Asamblea Ciclista de Valladolid

RESULTADOS DE LA ENCUESTA SOBRE MOVILIDAD DE VALLADOLID

Calle Benito Menni

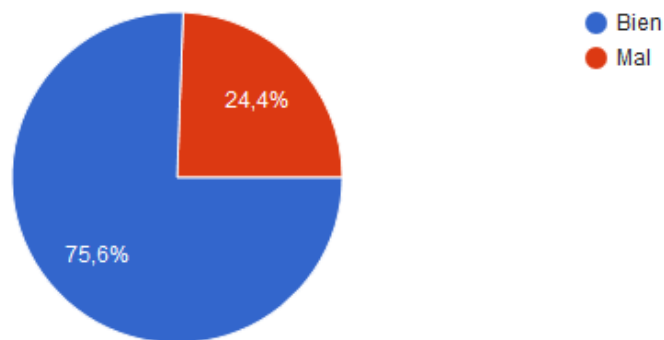
- No tengo claro lo del carril central. Está bien porque estrecha carril coche, pero para girar a derecha o izquierda tienes que cruzar en cualquier caso 2 carriles...

- Los carriles bici que van en medio de la calzada no generan seguridad ni confianza.
- Peligrosa y mantiene el excesivo espacio para el coche.
- Carril bici por el centro de la calzada? Es estúpido. En Palencia hay ejemplos de fracaso

- Los paseos bici enjaulados no funcionan. Para ejemplo el de Palencia.
- Duda sobre ubicación central, ¿más insegura?. ¿Por qué no en uno de los laterales? ¿?

- Ciclistas en medio es peligroso, en mi opinión.

- El cruce de tres semáforos seguidos en Embajadores. Tres en rojo seguidos agota la paciencia y es un cruce muy peligroso.

Paseo Juan Carlos I

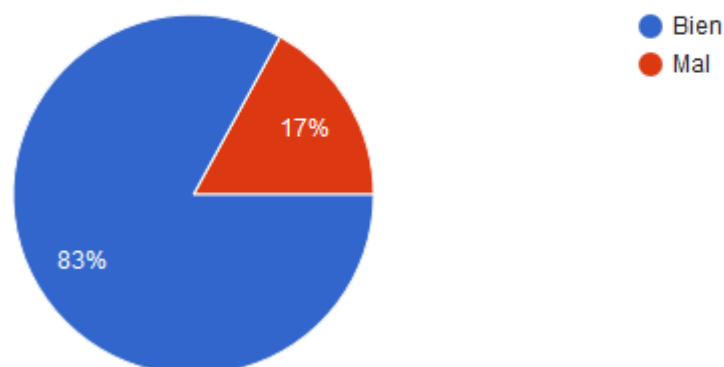
- Ciclistas en medio es peligroso, en mi opinión.
- Tal y como está planteado, muy peligroso para los ciclistas que necesiten girar a la izquierda.
- Si usan la acera bien

- Mejor carriles separados en cada sentido y controlar la velocidad con radares.
- No se puede plantear un carril-bici por el medio de la calle con tantos giros a la izquierda. El carril debe ir por un lateral, a ser posible el de los colegios e institutos

- Muy buena idea porque hay mucho tráfico en esa zona
- Resolver el nudo con la Carretera Soria
- Siempre es más peligroso y angustioso, para el ciclista, tener circulación de vehículos a motor a ambos lados. Además el acceso y la salida es más complicada y arriesgada. Se interrumpe en el cruce con la avenida de Soria.

Calle San Isidro

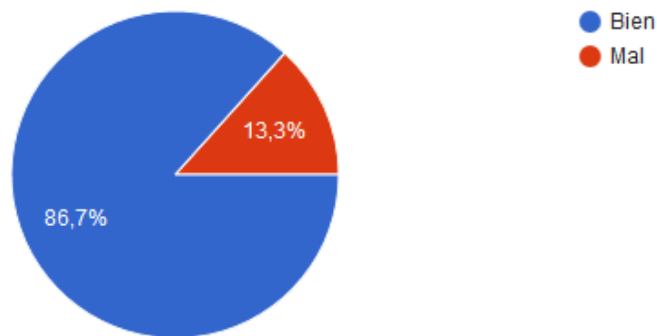
- Conozco poco la zona
- ¿Cómo se resuelve la circulación en sentido contrario?
- La parte final, cuando llega a la glorieta, no la entiendo. No tiene mucho sentido

Calle Arca Real

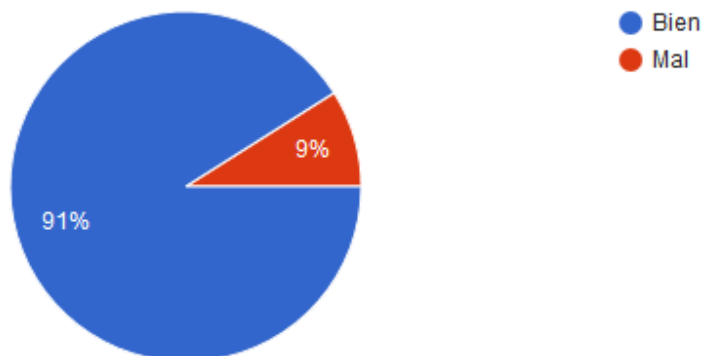
- conozco poco la zona
- Dar continuidad sobre el puente

Polígono Argales

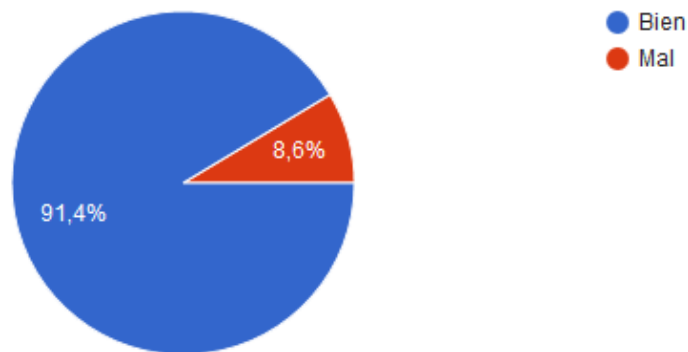
- Todo el polígono debería contar con un ciclo carril en cada calle principal o de mayor tráfico
- Muchas entradas a las empresas con acceso de camiones con vehículos mal parados impidiendo visibilidad. ¿Podría llevarse por el centro de la calzada?

Polígono San Cristóbal

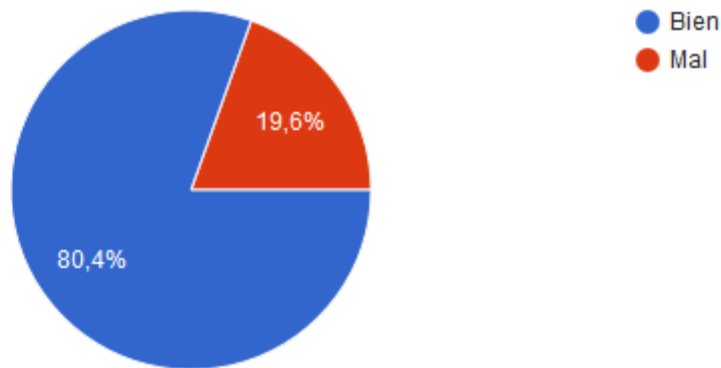
- Corto
- deberían plantear más calles del polígono, no sólo la "cruz" propuesta
- Tráfico
- Bajando por la calle Aluminio, se puede conectar con la avenida Zamora, y el canal del Duero. Aprovecho para decir, que el carril bici que viene paralelo a la ronda este, en el plan parcial Zambrana, y que va a cruzar la avenida Segovia para seguir por la avenida Zamora, en ese cruce, no está echo la conexión, no hay continuidad entre ambos, y en la mediana no es ni cómoda para los peatones.

- Poder ir al centro de trabajo en los polígonos, Renault ... esta muy bien
- Un ciclo-carril ahí no tiene sentido. O haces un carril-bici segregado o pones los ciclo-carriles en las calles secundarias del polígono (Cobalto, Cromo, Plata, ...)
- Hacía falta.
- Un ciclocarril en un polígono.... no me convence...
- OJO muchos camiones
- Colocar aparcamientos para bicicletas(con cámaras de seguridad a ser posible)
- No me parece necesario
- Genial para ir al trabajo
- Todo el polígono debería contar con ciclocarriles. Las avenidas y calles son suficientemente anchas
- Lo mismo que lo anterior.

Paseo Zorrilla

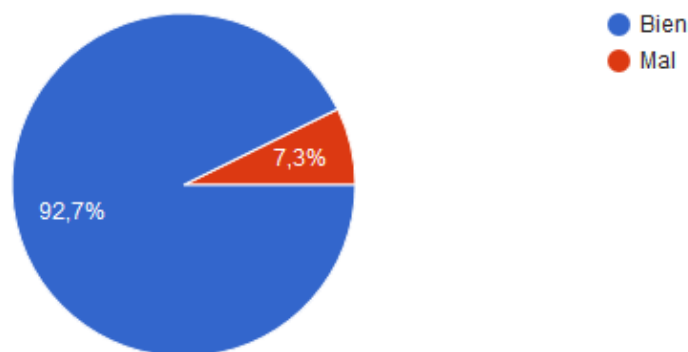
- Bravo por los movimientos ciudadanos que piden opinión a los vecinos.
- El problema que veo en este y en todos los planes, es la integración de la circulación en bici a las calles que ya no lo tienen. En el paseo zorrilla me preocupa cómo voy a poder seguir mi trayecto más allá de el corte inglés, por ej. Y a la hora de ordenar el tráfico, habría que tener en cuenta que las bicicletas no pueden parar en seco: los ceda el paso se convierten siempre en un stop! Las bicicletas deberían tener prioridad.
